ACTA DE REUNIÓN

Asistencia técnica relacionada con el ajuste y complementación de la documentación del proyecto “CONSTRUCCIÓN DEL SISTEMA DE ALCANTARILLADO SANITARIO PARA EL CORREGIMIENTO DE BELLAVISTA, MUNICIPIO DE MEDIO BAUDÓ - CHOCÓ”, código: 1-2023-15, Radicado: 2022ER0147505.

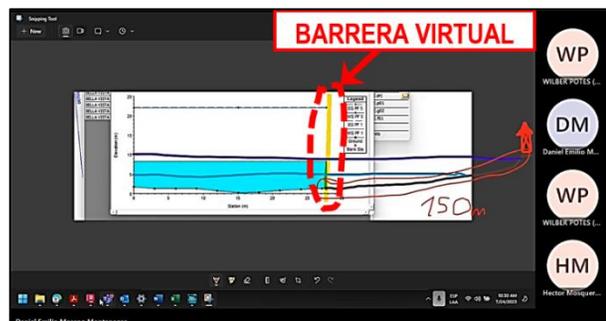
1. El MVCT señala que producto de revisar la última información aportada por la Entidad Formuladora el 22/jun/2023 respecto al modelamiento hidrológico e hidráulico del río Berreberre, no se observa coherencia en la información de entrada (input) y en consecuencia, los resultados (output) generados específicamente por el programa HEC-RAS, no pueden considerarse apropiados para tomar decisiones. El MVCT señala, tal como lo hizo en mesas de trabajo previas, que este modelamiento hidrológico e hidráulico permitirá identificar con mayor certeza el riesgo de inundación que tiene el centro poblado Bellavista por cuenta de crecientes del río Berreberre, de ahí la importancia de asegurar la mayor rigurosidad posible en el desarrollo de este ejercicio.

El MVCT describe que la geometría cargada en el programa indica que el río Berreberre fluye de izquierda a derecha, es decir, en contrasentido al flujo que realmente tiene esta corriente el cual es de derecha a izquierda. Se indica que únicamente con intercambiar el nombre de la sección inicial y final del modelo se supera esta inconsistencia y en ese sentido, se solicita a la Entidad Formuladora efectuar nuevamente la simulación hidráulica para conocer las profundidades del flujo asociadas a cada periodo de retorno.

Se indica además la pertinencia de ampliar hacia ambos costados la extensión de todas las secciones transversales, habida cuenta que al observar las salidas gráficas de la simulación realizada, se encuentra la existencia de una condición de frontera o barrera virtual que el programa crea en razón a que no se dispone de una sección transversal suficientemente amplia. Así las cosas, se sugiere extender todas las secciones transversales al menos hasta el centro poblado Bellavista, de tal forma que sea posible determinar a partir de qué periodo de retorno este cuerpo de agua se desborda e inunda las calles y viviendas.
